Varsel om oppstart av planarbeid for Grøn omstilling av Mongstad, gbnr. 127/ 91 m.fl., Alver kommune- Merknad frå Austrheim kommune

Fråsegn til varsel om oppstart av detaljreguleringsplan og planprogram for grøn omstilling av Mongstad gbnr. 127/91 Alver kommune - Vestland fylke

Høringsuttalelse - Varsel om oppstart av planarbeid - Grønn omstilling av Mongstad

Reguleringsplanens nærføring ved Lindås transformatorstasjon, ledningstrasè/kabeltrasè mot Fensfjorden

Fotokartet over viser anleggsvegar og deponiområde for varig plassering av jord- og torvmassar til opparbeiding av landbruksareal. Dette er på Litlås og Hope

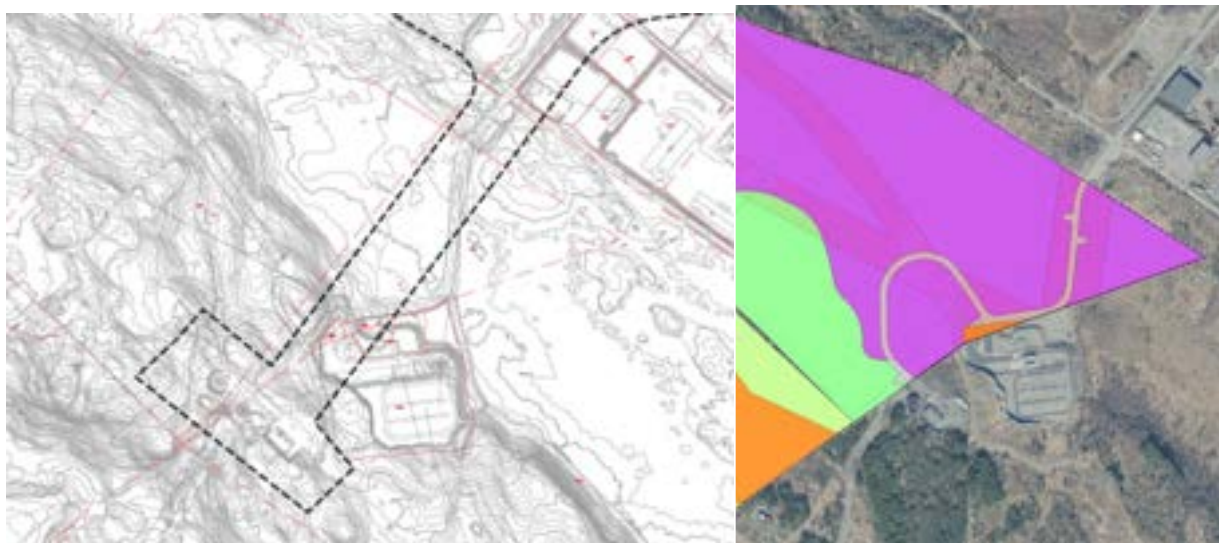
Austrheim kommune vil understreka at dersom det er naudsynt å flytta reine torv- og jordmassar så ber me om at dette kan løysast utan å køyra på offentleg veg meir enn naudsynt. Me vil og gje dykk oppmerksom på at det er aktive bønder/grunneigarar nær planområdet som det etter avtale truleg kan tilkøyrast reine

massar til. Dette vil gjera masseforflyttinga meir rasjonelt, trafikkmessig og klimamessig betre for alle. Sjå fotokart under som viser anleggsvegar og deponiområde på Litlås og Hope.

I bilde ovanfor er farleia vist med blå stipla linje. Grønt areal med viser kor Kystverket har mynde etter havne- og farvannsloven, og er det geografiske arealet til farleiene jf. *Forskrift*

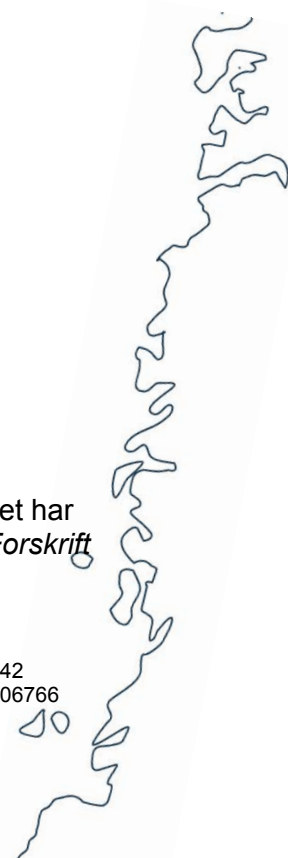
I plansamanheng skal Kystverket ivareta omsynet til god framkomme, trygg ferdsle og forsvarleg bruk av farvatnet. Med etablering av landbasert akvakultur må ein vente ei auka i skipstrafikken til og frå Mongstad Base. Fensfjorden er ei trafikkert farlei og ein må vurdere tryggleik og forureining knytt til ulykker/uhell i farleia, og kva konsekvensar dette kan utgjere for natur, næring og samfunn.

om farleder (FOR-2019-12-11-1834). Vi gjer merksam på dette allereie nå med tanke på framtidige sjøvassleidningar.

Kartvedlegg 1 – viser Statnetts Lindås transformatorstasjon og luftledningen nordover til muffeanlegget hvor det er overgang til sjøkabel.

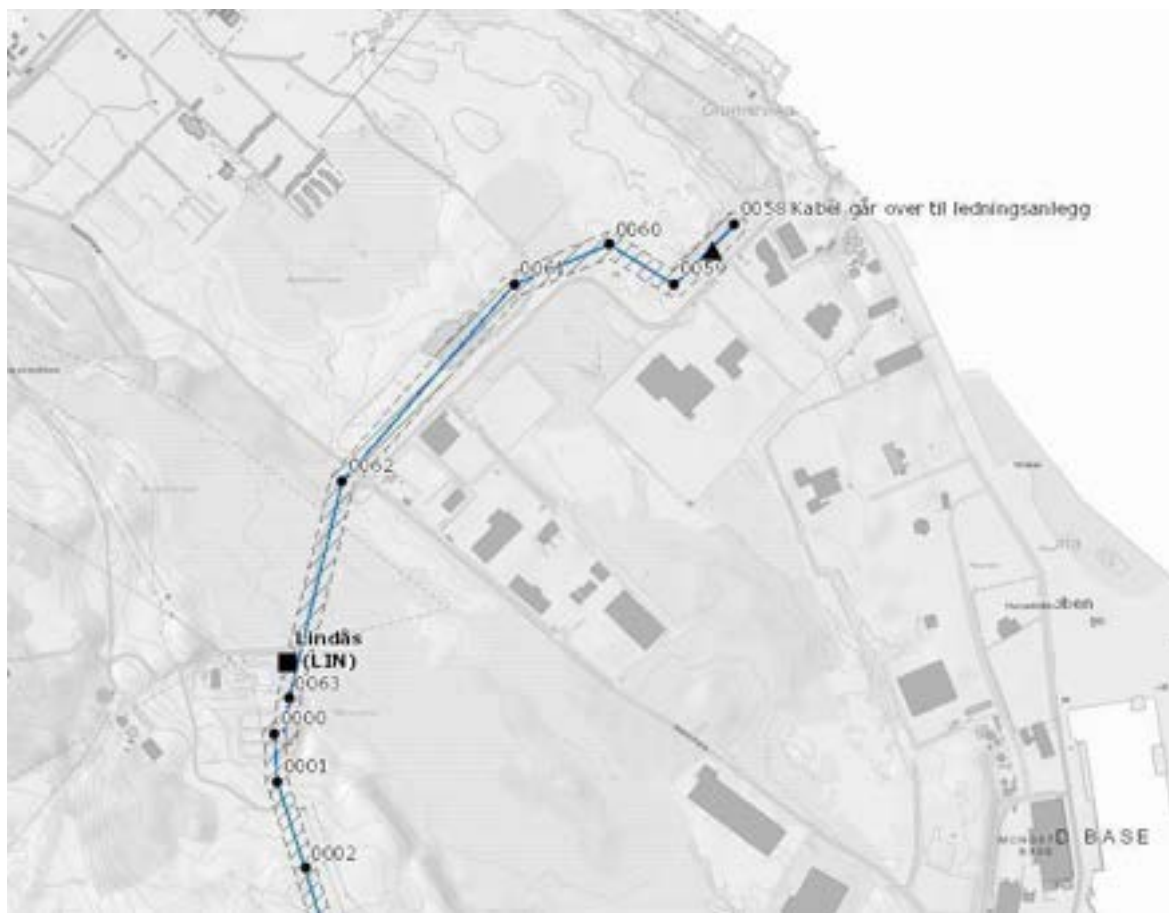
Vi gjør oppmerksom på at det innenfor planområdet må tas nødvendige hensyn til drift og utvikling av anleggene. Spesielt bemerker vi nærføring av energitunell under Lindås transformatorstasjon og at Statnett har planer for utvikling av de elektriske anleggene med økt transformeringskapasitet i Lindås og et nytt sett kabler fra muffeanlegget og ut i Fensfjorden.

Det varslede planområdet strekker seg under Statnetts/BKKs tomt (kart 3) for Lindås transformatorstasjon og ledningstrasèen mot Fensfjorden, og det fremgår at planen er å etablere energitunell fra det eksisterende høydebassenget vest for transformatorstasjonen og nordover. Det opplyses at overdekningen til energitunellen skal være minimum 15 meter.

Statnett bemerker at tiltakshaver må utrede anleggsarbeidet med tunellen med tanke på rystelser på de elektriske anleggene. Sprengningsarbeider må ikke påføre stasjonskomponenter og ledningsanlegget skade. Transmisjonsnettet er ømfintlig for vibrasjoner, og har derfor fastsatt grenseverdier for vibrasjoner på konstruksjoner som kan påvirkes. Grenseverdien for transmisjonsnettanlegg er satt til 20 mm/sek på stasjonskomponenter og på mastevanger og 30 mm/sek på mastefundament. Tiltakshaver er ansvarlig for at grenseverdiene overholdes, og må sørge for at det monteres rystelsesmålere som overvåker transmisjonsnettanlegget. Resultatene må kunne dokumenteres og kontrolleres og kostnadene forbundet med målingene må dekket av tiltakshaver.
